Demande de dérogation espèces protégées

**COMPTE-RENDU DE L'AVIS n°2023-00791-011-001 du CONSEIL
NATIONAL DE LA PROTECTION DE LA NATURE RENDU LE 27 SEPTEMBRE
2023**

**Projet d'une centrale photovoltaïque flottante de
Broncole**

Commune de Lucciana (2B)

Figure 9 : Configuration du projet de raccordement électrique

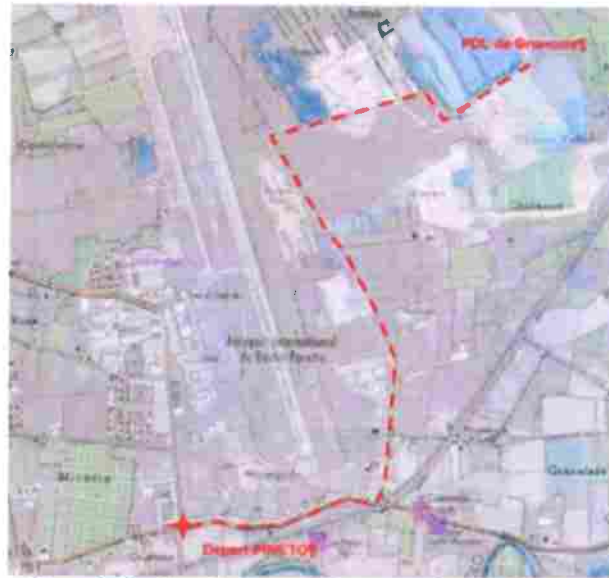
- ~~Une carte générale de l'emprise du projet (panneaux, équipement hors eau et **raccordement**) n'est malheureusement pas proposée dans le dossier, alors qu'elle aurait pu permettre une meilleure compréhension de l'emprise globale.~~

C'est faux, le raccordement de la centrale photovoltaïque au réseau public est décrit en Page 20 de notre dossier de demande de dérogation.

Comme vous pouvez le constater, nous décrivons le linéaire et appuyons notre argumentaire via la figure 9, précisant le tracé du raccordement.

Ci-dessous la figure 9 de notre dossier.

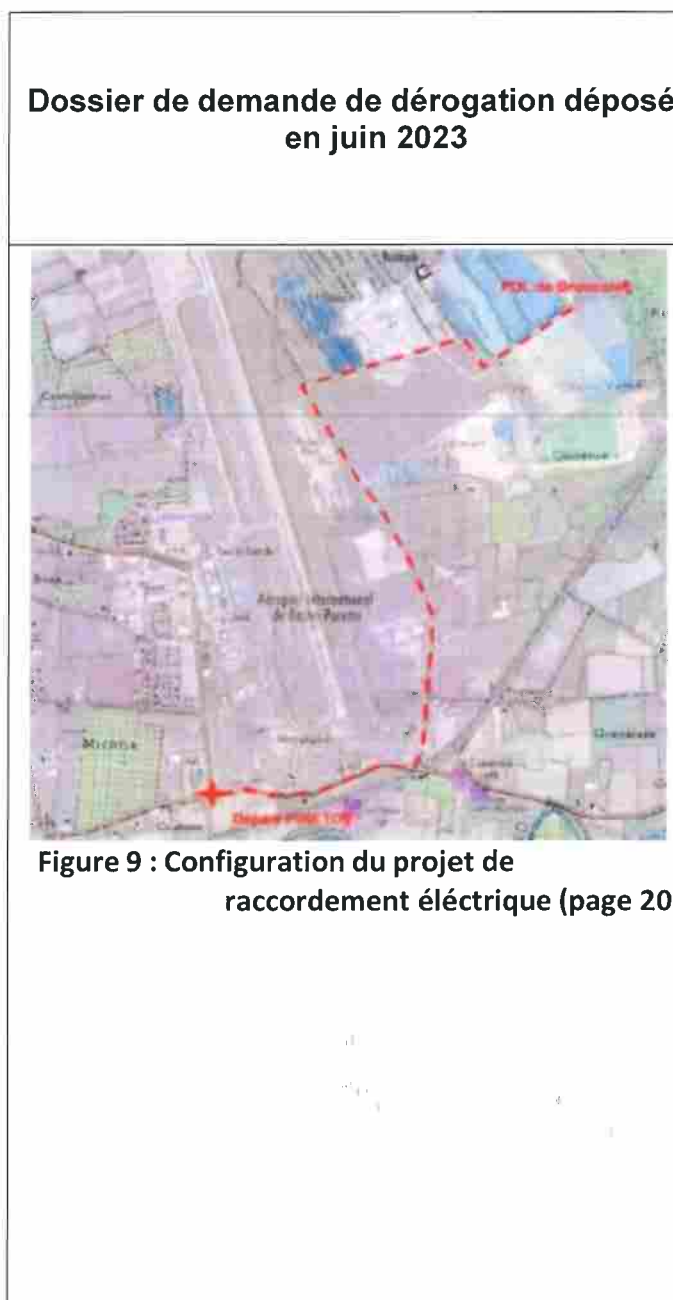
Extrait de l'avis : *En effet, les bassins participent aux continuités écologiques de la Trame Bleue par leur contribution au continuum des zones humides situées en périphérie de l'Etang de Biguglia et, d'autre part, en raison de la traversée de canaux d'assainissement pluvial au sein des exploitations de carrière. Or, sur la Figure 6 du dossier (p21), le projet se situe au-dessus du Golo à 10 m d'une zone ZNIEFF de type 1 ; alors que sur la Figure 9 du dossier (p30), le projet se situe au-dessous du Golo échappant étonnam à sa localisation en pleine trame bleue du PADDUC Corse.*

En effet, la figure 6 de notre dossier de demande de dérogation déposé en juin 2023 ne concerne pas les continuités écologiques en périphérie du projet, tout comme la figure 9 mentionné dans l'avis. En effet, sur le dossier de dérogation, la figure 6, ci-dessous représente l'assemblage des flotteurs et la mise en place des panneaux solaires.

De même, la figure 9 de notre dossier concerne la configuration du projet de raccordement électrique et est présente en page 20.
